日本原燃株式会社
核燃料物質加工事業変更許可申請書（MOX燃料加工施設）
前後対比表

（本文、添付書類一、添付書類二、添付書類五、
添付書類八）

2023年8月14日

核燃料物質加工事業変更許可申請書（MOX燃料加工施設） 本文 前後対比表

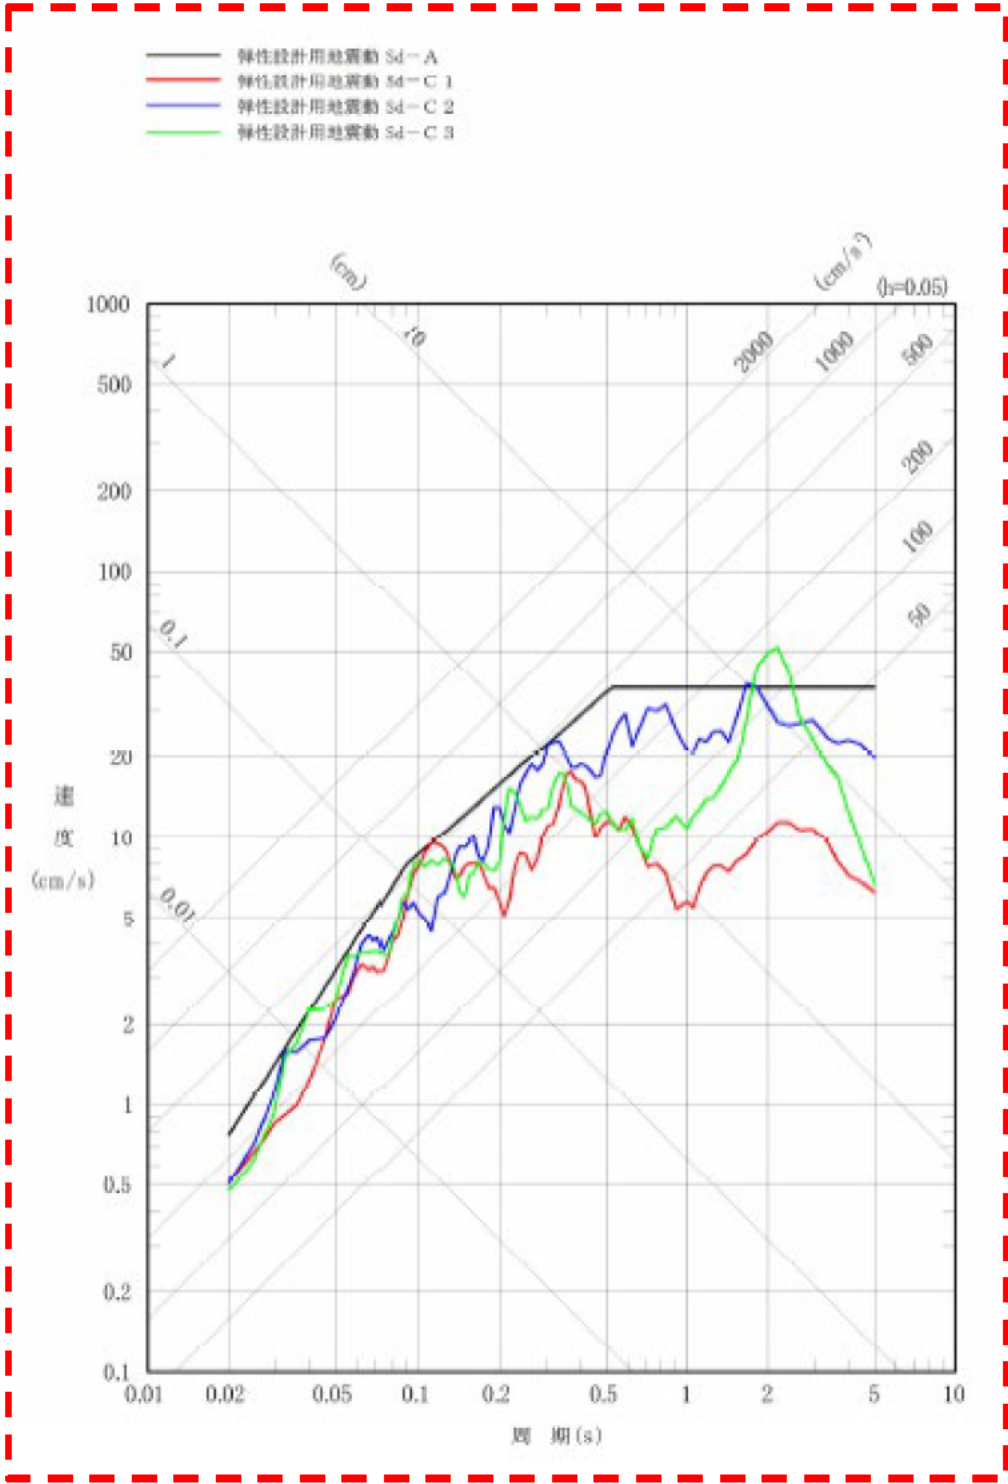
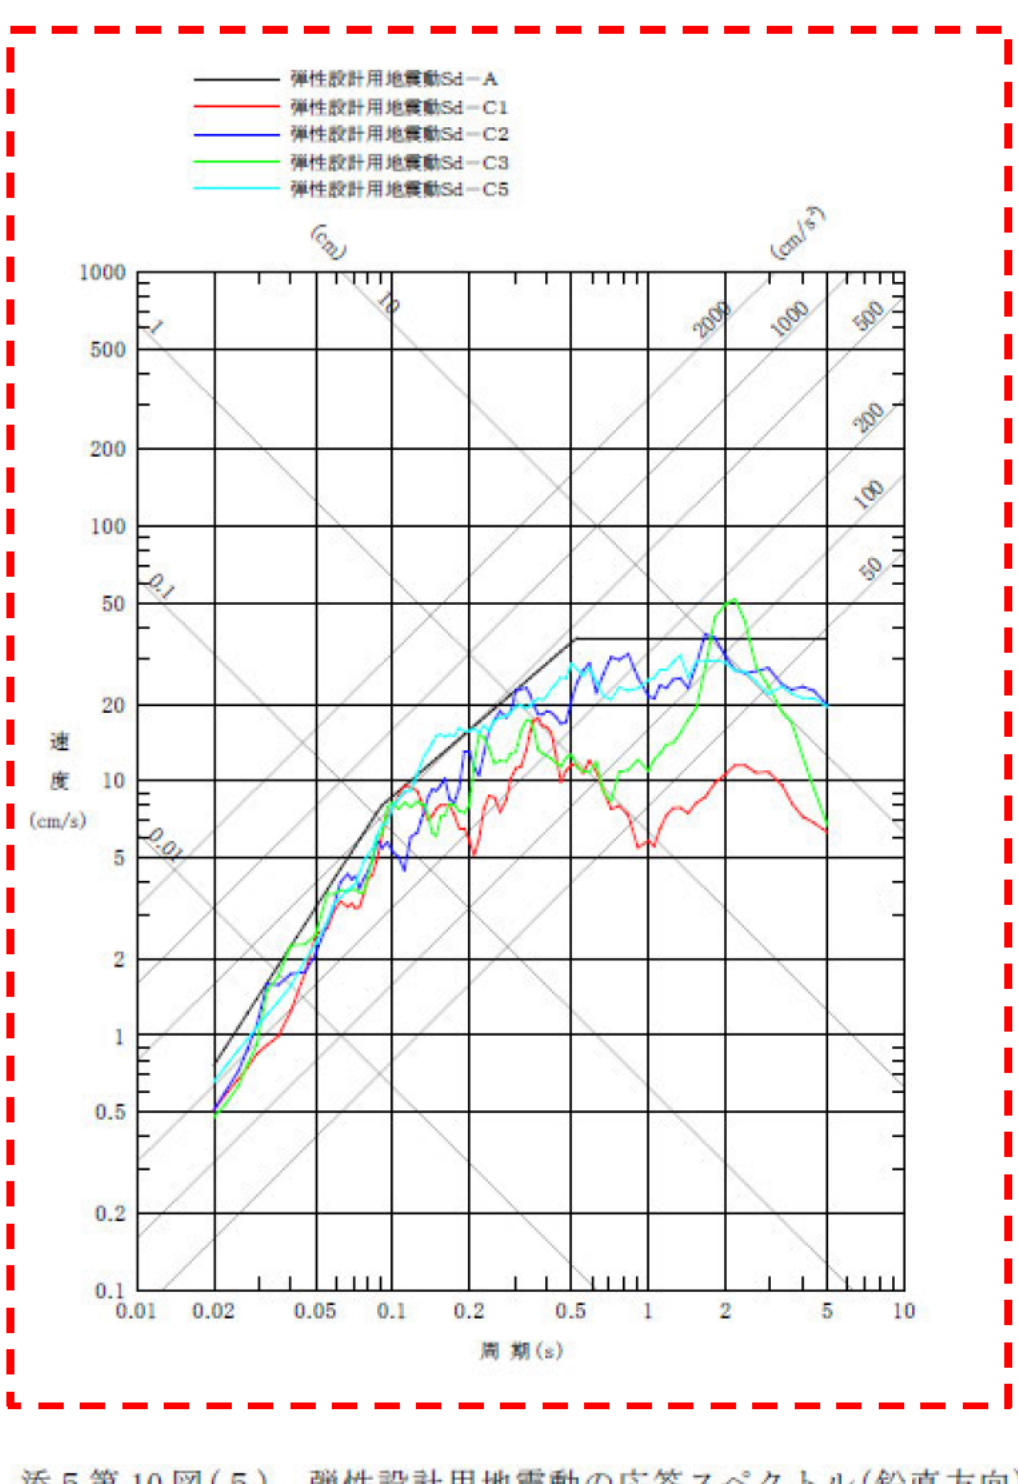
変更前 (令和2年12月9日許可) (赤字、赤破線枠: 変更対象箇所)				変更後 (赤字、赤破線枠: 変更対象箇所、青枠: 第2回補正箇所)				備考 (変更理由等)
また、耐震重要度分類に応じて定める動的地震力を以下に示す。				また、耐震重要度分類に応じて定める動的地震力を以下に示す。				変更なし
項目	耐震重要度分類	動的地震力		項目	耐震重要度分類	動的地震力		
		水平	鉛直			水平	鉛直	
建物・構築物	S	Kh(Ss) ^(注1)	Kv(Ss) ^(注3)	建物・構築物	S	Kh(Ss) ^(注1)	Kv(Ss) ^(注3)	
		Kh(Sd) ^(注2)	Kv(Sd) ^(注4)			Kh(Sd) ^(注2)	Kv(Sd) ^(注4)	
	B	Kh(Sd/2) ^(注5)	Kv(Sd/2) ^(注6)	B	Kh(Sd/2) ^(注5)	Kv(Sd/2) ^(注6)		
	C	—	—	C	—	—		
機器・配管系	S	Kh(Ss) ^(注1)	Kv(Ss) ^(注3)	機器・配管系	S	Kh(Ss) ^(注1)	Kv(Ss) ^(注3)	
		Kh(Sd) ^(注2)	Kv(Sd) ^(注4)			Kh(Sd) ^(注2)	Kv(Sd) ^(注4)	
	B	Kh(Sd/2) ^(注5)	Kv(Sd/2) ^(注6)	B	Kh(Sd/2) ^(注5)	Kv(Sd/2) ^(注6)		
	C	—	—	C	—	—		
<p>(注1) Kh(Ss)は、水平方向の基準地震動に基づく水平地震力。</p> <p>(注2) Kh(Sd)は、水平方向の弾性設計用地震動に基づく水平地震力。</p> <p>(注3) Kv(Ss)は、鉛直方向の基準地震動に基づく鉛直地震力。</p> <p>(注4) Kv(Sd)は、鉛直方向の弾性設計用地震動に基づく鉛直地震力。</p> <p>(注5) Kh(Sd/2)は、水平方向の弾性設計用地震動に2分の1を乗じたものに基づく水平地震力であって、Bクラスの施設の地震動に対して共振のおそれのある施設について適用する。</p> <p>(注6) Kv(Sd/2)は、鉛直方向の弾性設計用地震動に2分の1を乗じたものに基づく鉛直地震力であって、Bクラスの施設の地震動に対して共振のおそ</p>				<p>(注1) Kh(Ss)は、水平方向の基準地震動に基づく水平地震力。</p> <p>(注2) Kh(Sd)は、水平方向の弾性設計用地震動に基づく水平地震力。</p> <p>(注3) Kv(Ss)は、鉛直方向の基準地震動に基づく鉛直地震力。</p> <p>(注4) Kv(Sd)は、鉛直方向の弾性設計用地震動に基づく鉛直地震力。</p> <p>(注5) Kh(Sd/2)は、水平方向の弾性設計用地震動に2分の1を乗じたものに基づく水平地震力であって、Bクラスの施設の地震動に対して共振のおそれのある施設について適用する。</p> <p>(注6) Kv(Sd/2)は、鉛直方向の弾性設計用地震動に2分の1を乗じたものに基づく鉛直地震力であって、Bクラスの施設の地震動に対して共振のおそ</p>
